ISTANZA DI CONCESSIONE DI STOCCAGGIO GAS NATURALE  
“San Benedetto Stoccaggio”

**Provvedimento di VIA DM 0000166 del 19/06/2014**

**Procedimento istanza di proroga**

*Risposte alle richieste di integrazioni*

Figura 9.1 – Stralcio Tavola n.10/9 (Sez. n°327070) Carta del dissesto e delle aree esondabili del PAI Fiume Tronto (fonte: <https://aubac.it/piani-di-bacino#documenti-di-piano>)

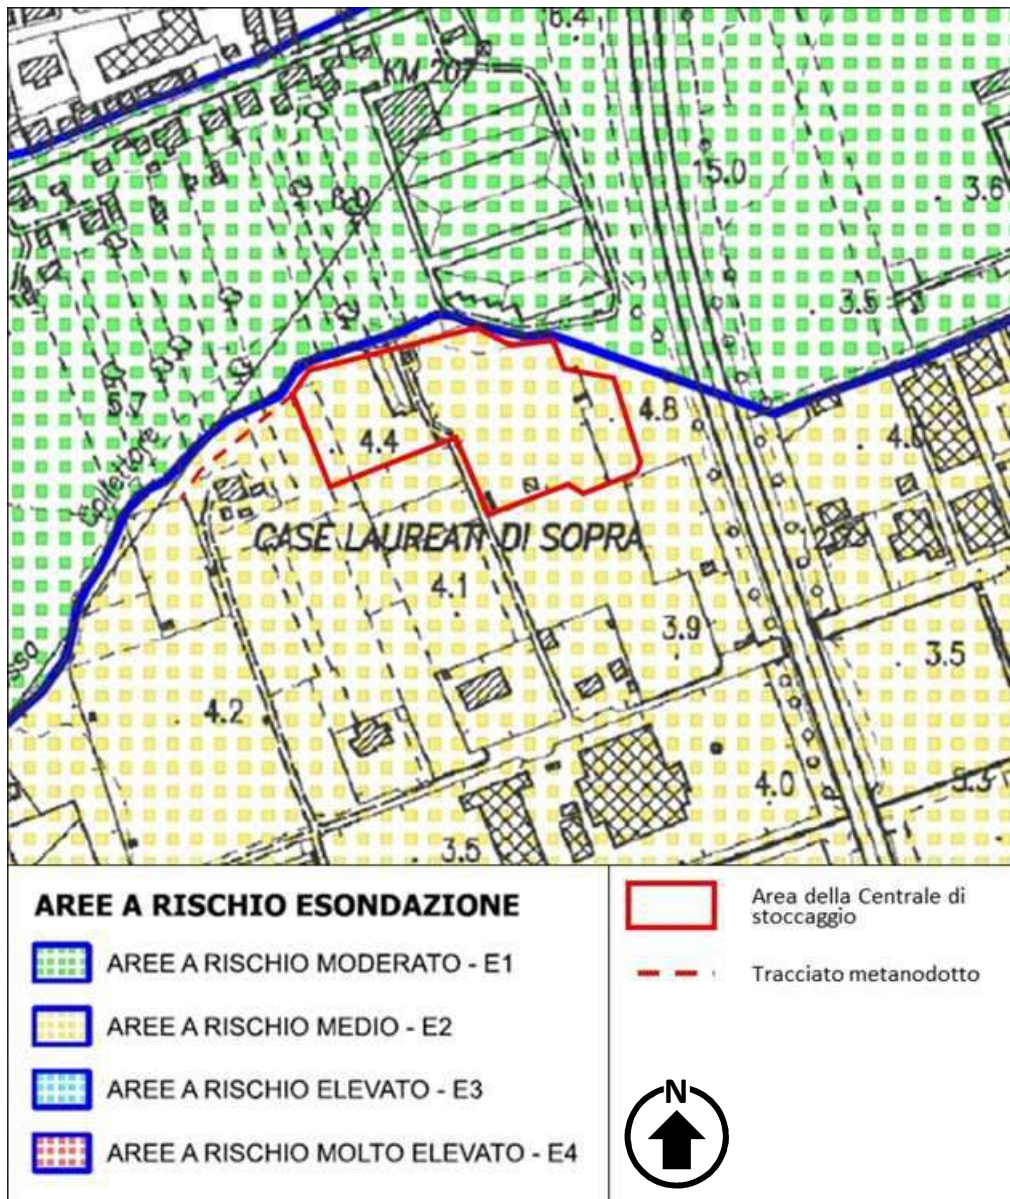
**RISCHIO ALLUVIONI.** Secondo le analisi riportate dal Proponente, l'area in cui verranno costruite la centrale e le strutture ad essa annesse ricade in zona a rischio medio di esondazione (zona E2), per come definita dal *Piano Stralcio per l'Assetto Idrogeologico* (Modifica ai sensi dell'art. 5, comma 3, lett. a) delle Norme Tecniche di Attuazione del PAI, di alcune perimetrazioni di aree a rischio esondazione ricadenti nei Comuni di San Benedetto del Tronto (AP) e Monteprendone (AP) - Carta del dissesto e delle aree esondabili Tavv. 10/09-16-17, sezioni 327070 - 327100 – 327110. Allegato A al Decreto del Segretario Generale n. 11 del 30.07.2009), anche se al momento della pronuncia di compatibilità risultavano da acquisire l'autorizzazione relativa alla verifica di compatibilità idraulica dall'Autorità di Bacino competente, rimandata alla fase esecutiva del progetto, in quanto ritenuta connessa alla fase di progettazione esecutiva dell'opera.

Le strutture della Centrale di Stoccaggio San Benedetto (Area Centrale, Area Cluster e metanodotto di collegamento con la trappola SNAM) non interferiscono con aree di dissesto per frane e valanghe, mentre ricadono in area a rischio medio di esondazione classificata come E2 al confine con un'area classificata a rischio moderato E1:

Figura 9.2 – Fascia di tutela integrale del fosso Collettore sul layout di progetto (stralcio Allegato 031 dello SIA al quale si rimanda per maggiori dettagli)

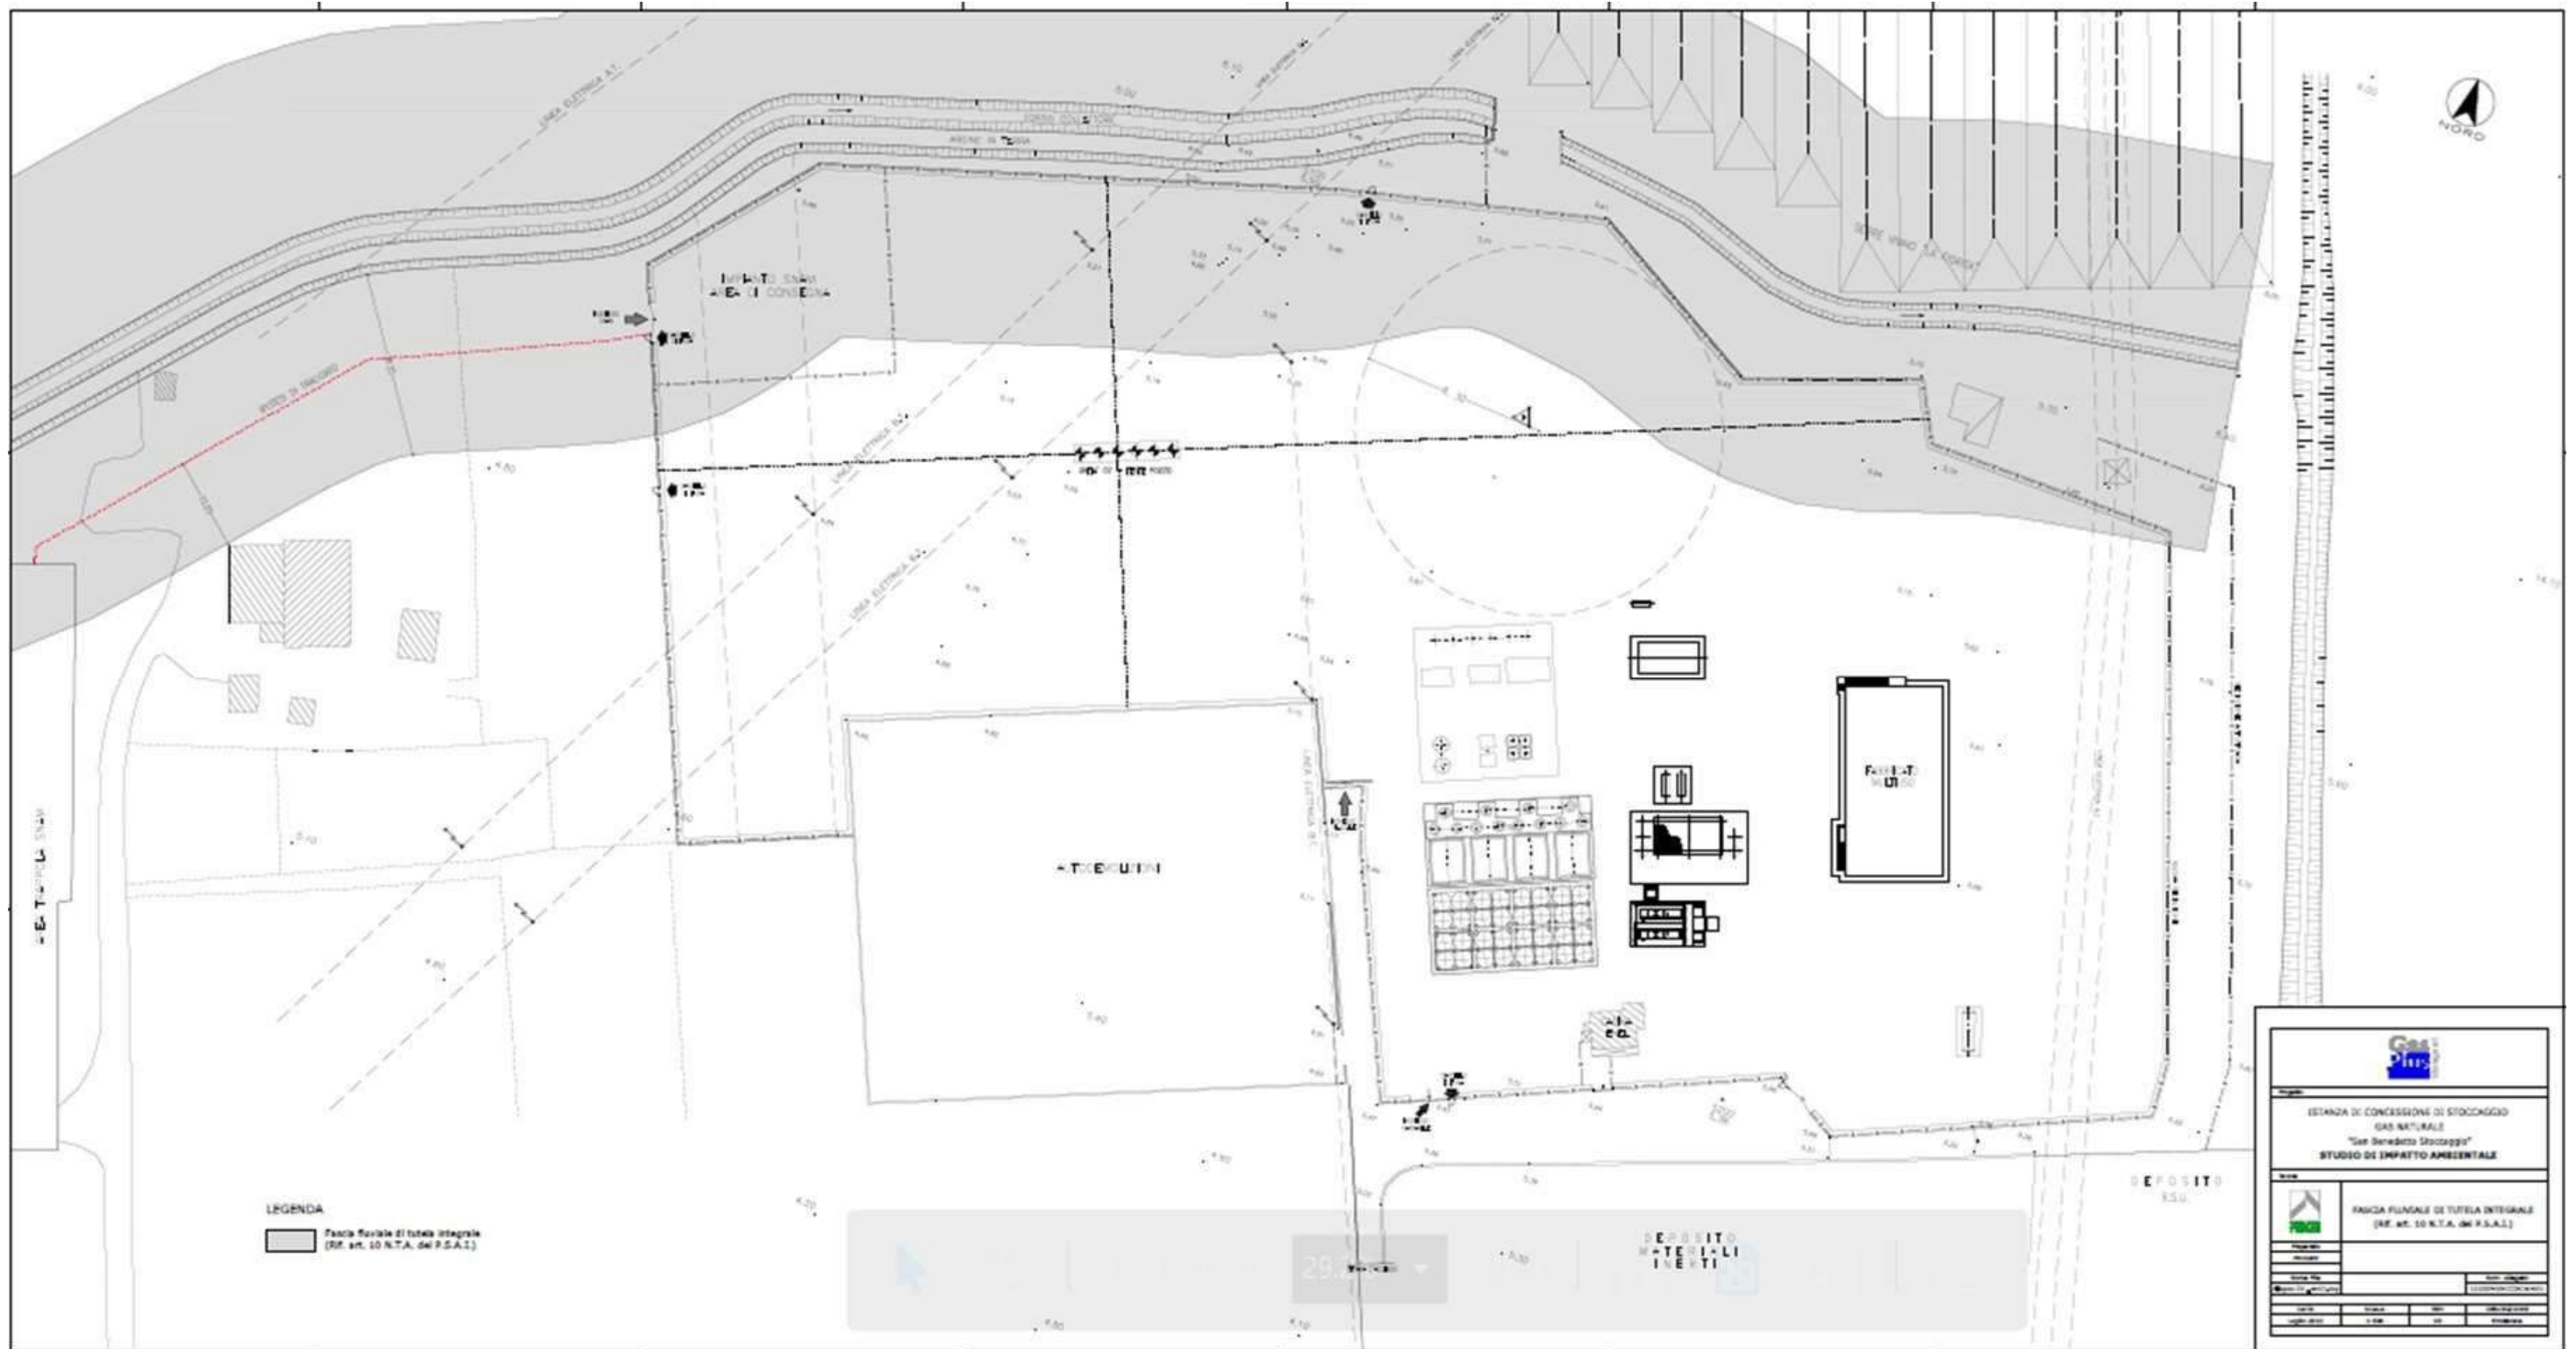
- o **COMPATIBILITÀ IDRAULICA E RISCHIO ALLUVIONI.** Tenuto conto che tutte le aree in cui verranno costruite la centrale e le strutture ad essa connesse ricadono in zona a rischio medio di esondazione (zona E2) che possono cioè essere interessate dalle piene con tempo di ritorno assimilabile a 200 anni, per come definita dal *Piano Stralcio per l'Assetto Idrogeologico* (modifica ai sensi dell'art. 5, comma 3, lett. a) delle Norme Tecniche di Attuazione (NTA) del PAI, di alcune perimetrazioni di aree a rischio esondazione ricadenti nei Comuni di San Benedetto del Tronto (AP) e Montepandone (AP), Carta del dissesto e delle aree esondabili Tavv. 10/09-16-17, sezioni 327070 - 327100 - 327110, Allegato A al Decreto del Segretario Generale n. 11 del 30.07.2009), considerato che al momento della pronuncia di compatibilità risultava da acquisire l'autorizzazione relativa alla verifica di compatibilità idraulica dall'Autorità di bacino competente, occorre chiarire se detta autorizzazione sia stata acquisita. Non si fa alcun riferimento invece alle verifiche relative al Piano di gestione del rischio di alluvioni (PGRA) redatto ai sensi della Direttiva 2007/60/CE. Sulla tematica è richiesto un approfondito aggiornamento anche alla luce dell'impatto di eventi estremi collegati ai cambiamenti climatici, in modo particolare sul reticolo minore di aree fortemente urbanizzate. Infine, considerato che l'area dedicata alla centrale di stoccaggio ricade parzialmente entro la fascia fluviale di tutela integrale prevista per il Fosso Collettore classificato dalle NTA corso d'acqua di Classe 2, nella quale sono vietate nuove costruzioni e le altre opere ivi specificate, occorre dimostrare la compatibilità degli interventi di progetto attraverso la presentazione della documentazione elaborata per le verifiche tecniche e delle valutazioni dell'autorità idraulica competente.

Nella zona di progetto, che appartiene alla fascia subappenninica, la fascia di tutela integrale si estende per 30 m dal piede esterno dell'argine. In essa ricadono parte della recinzione della centrale ed il tracciato del metanodotto, mentre si specifica che non vi ricadono stoccaggi e depositi di materiali e rifiuti. Quest'ultimo verrà realizzato interrato, quindi non comprometterà in nessun modo la sicurezza idraulica della zona in caso di piena.
